福建省闽地建筑设计院设计修改通知单

三明市梅列区徐碧学校建设项目
地下室一、7#楼

局部修改图纸

门卫平面图（变更前）

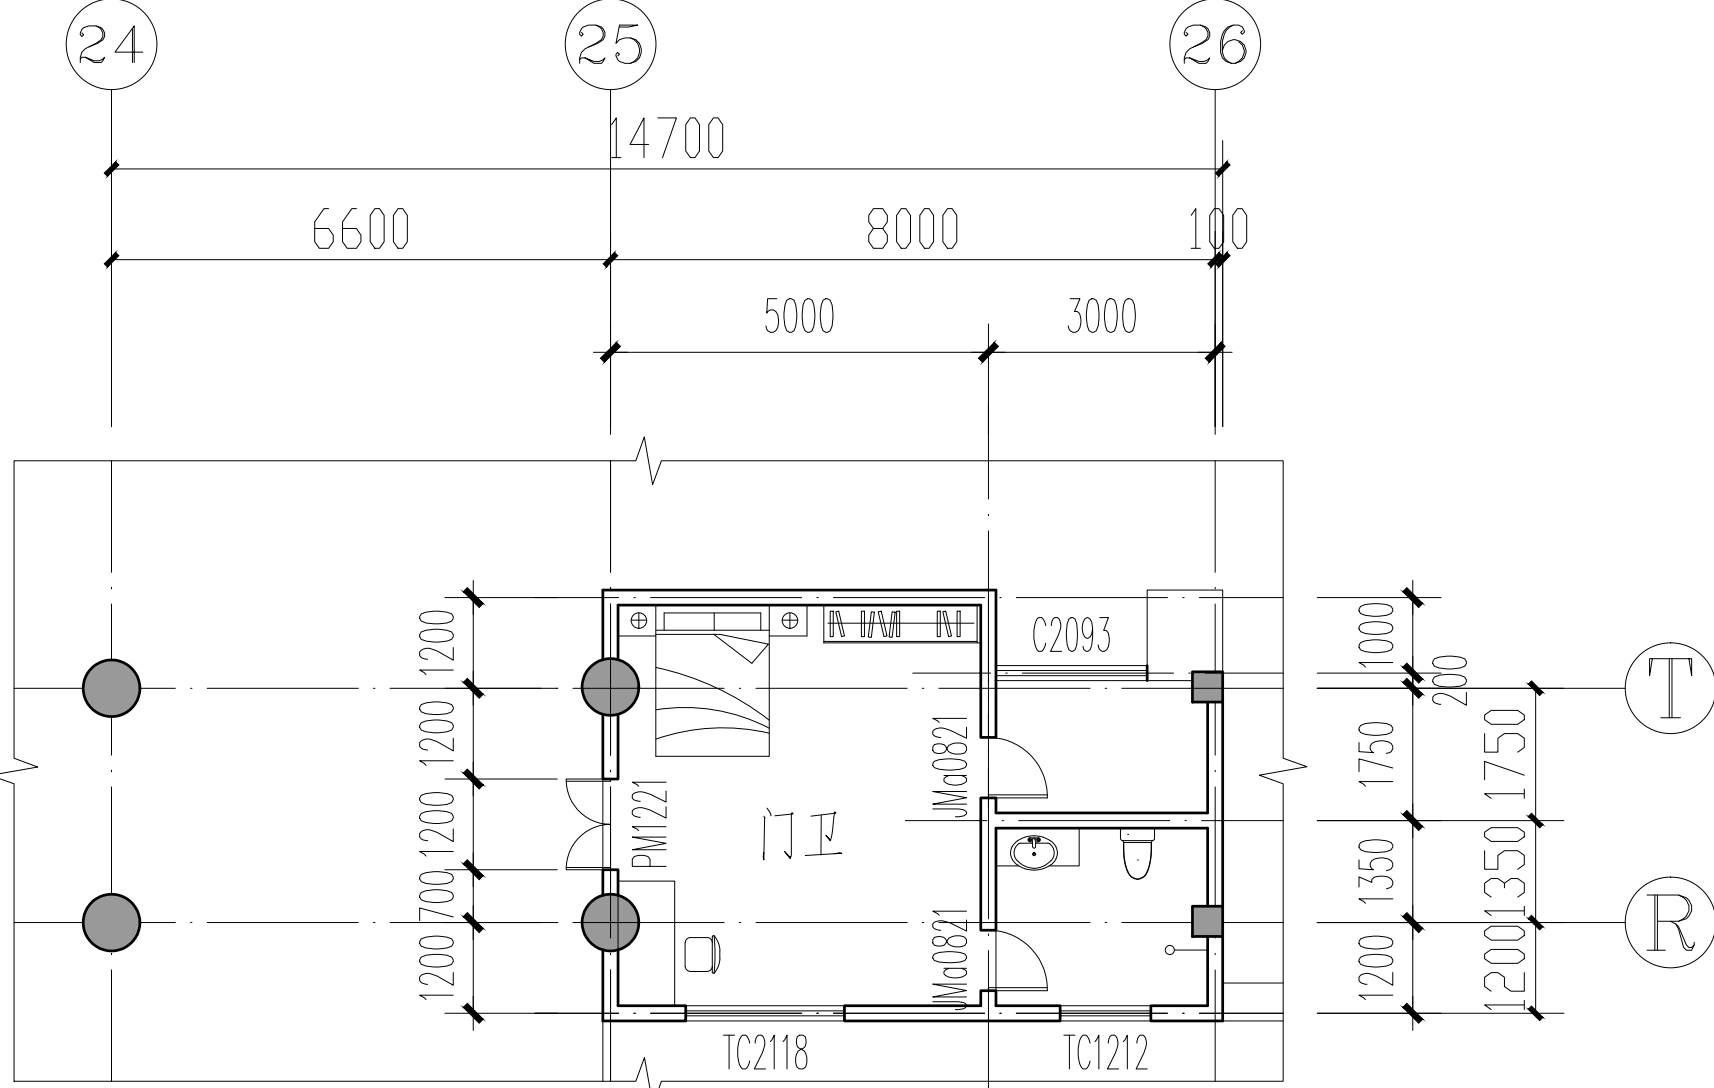
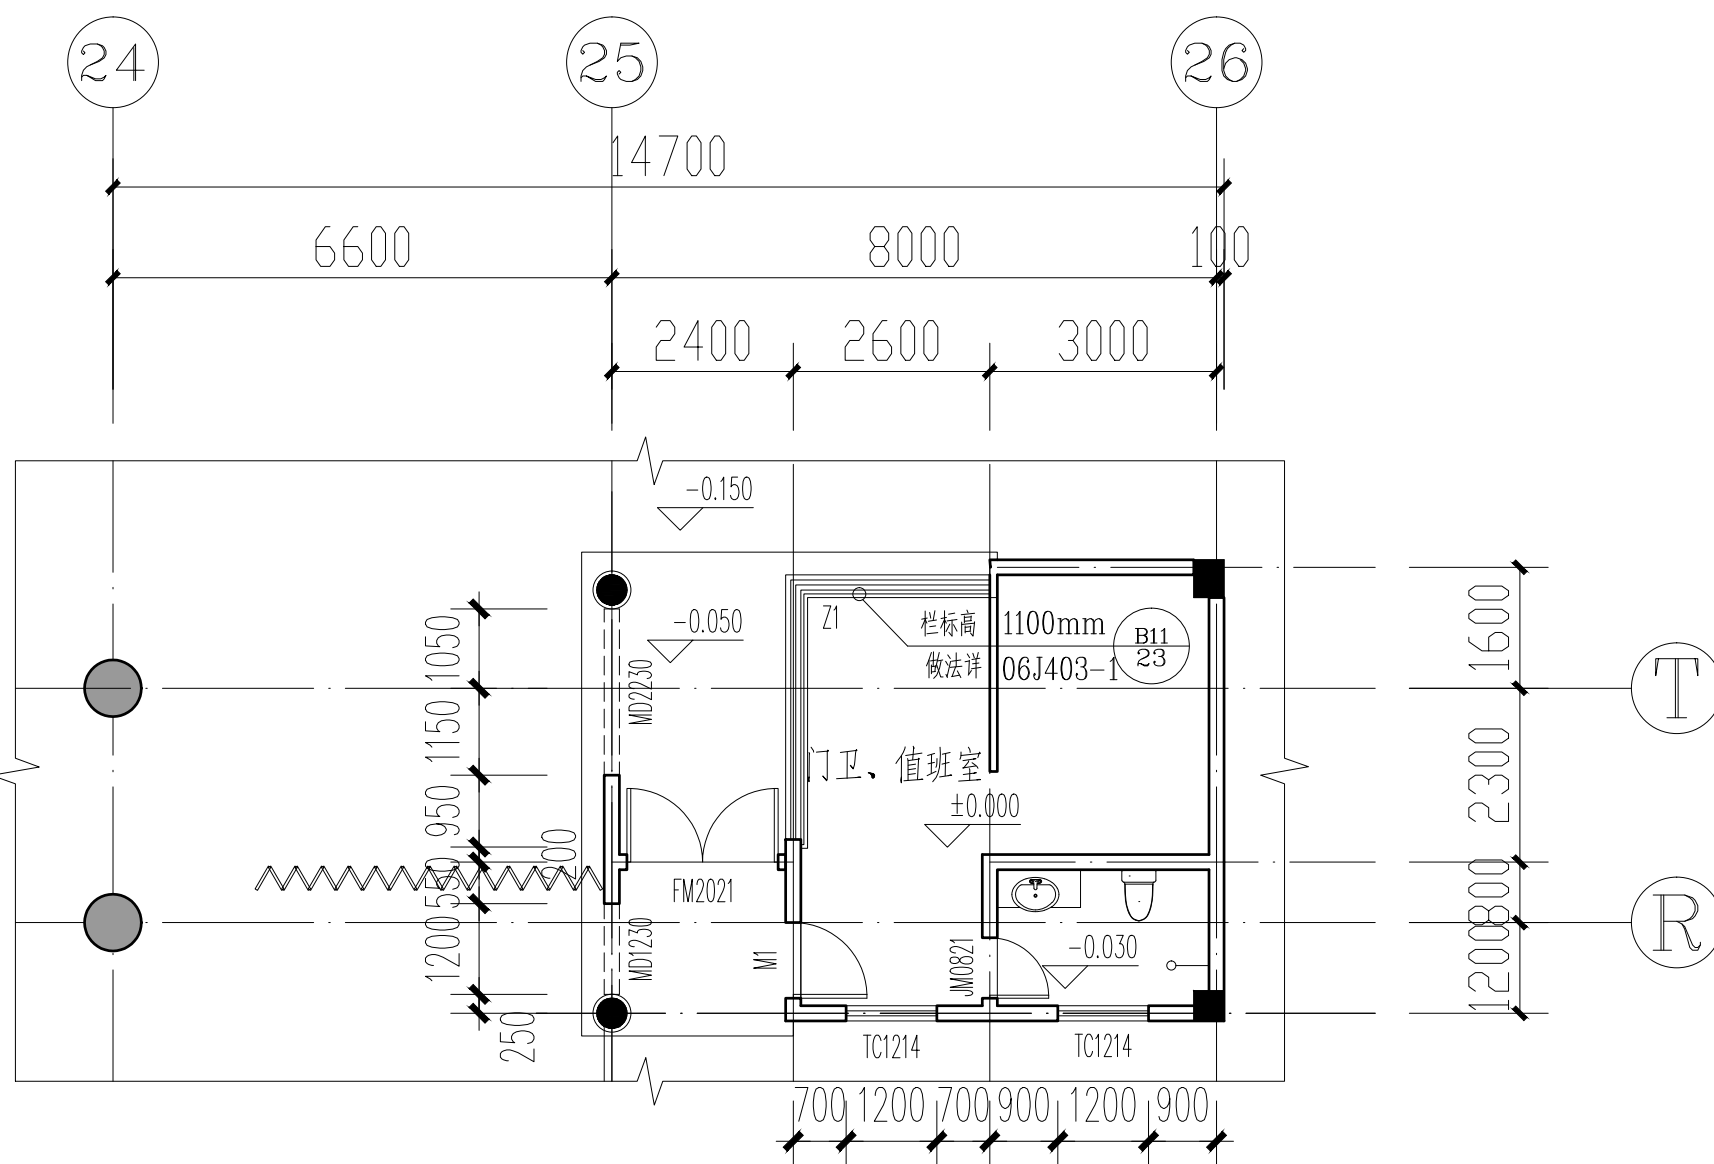
4. 门卫值班室整体修改，修改如下：

门卫平面图（变更后）
